平成30年3月20日の第74回原子力規制委員会「資料2 リアルタイム線量測定システムの配置の見直しについて（案）」

の別添資料案2 ページの一部訂正に関する正誤表

平成30年3月28日
原子力規制庁

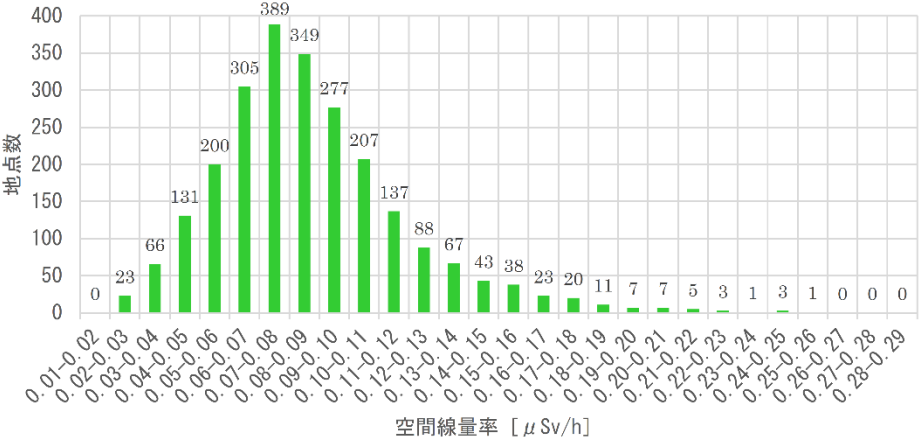
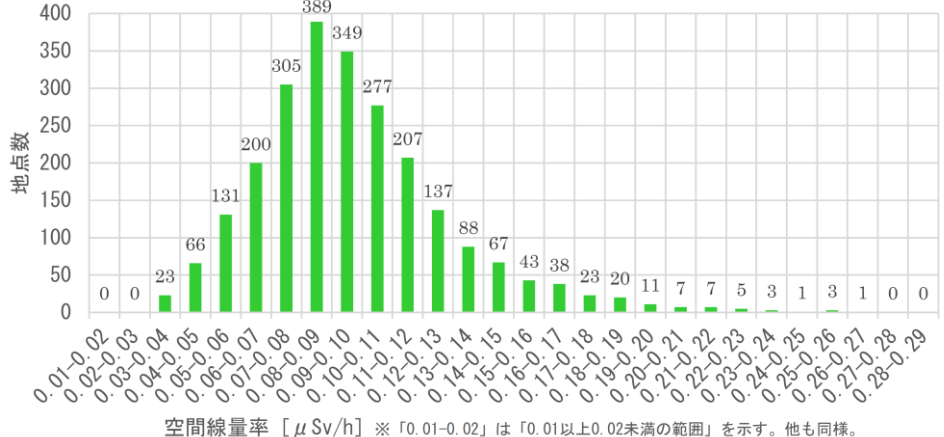
誤	正
<p>避難指示・解除区域市町村外における各リアルタイム線量測定システムの直近一年間（2017年2月1日から2018年1月31日）の平均空間線量率の分布は下のグラフのとおりです。最大値は <u>0.25μSv/h</u> であり、全体の <u>50%の地点が 0.09μSv/h</u> を、全体の90%の地点が 0.14μSv/h を、全体の99%の地点が <u>0.20μSv/h</u> を下回る結果となっています。（図1）</p>	<p>避難指示・解除区域市町村外における各リアルタイム線量測定システムの直近一年間（2017年2月1日から2018年1月31日）の平均空間線量率の分布は下のグラフのとおりです。最大値は <u>0.268μSv/h</u> であり、全体の <u>60%の地点が 0.10μSv/h</u> を、全体の90%の地点が 0.14μSv/h を、全体の99%の地点が <u>0.21μSv/h</u> を下回る結果となっています。（図1）</p>
 <p>図1：避難指示・解除区域市町村外におけるリアルタイム線量測定システムの平均空間線量率分布</p>	 <p>図1：避難指示・解除区域市町村外におけるリアルタイム線量測定システムの平均空間線量率分布</p>
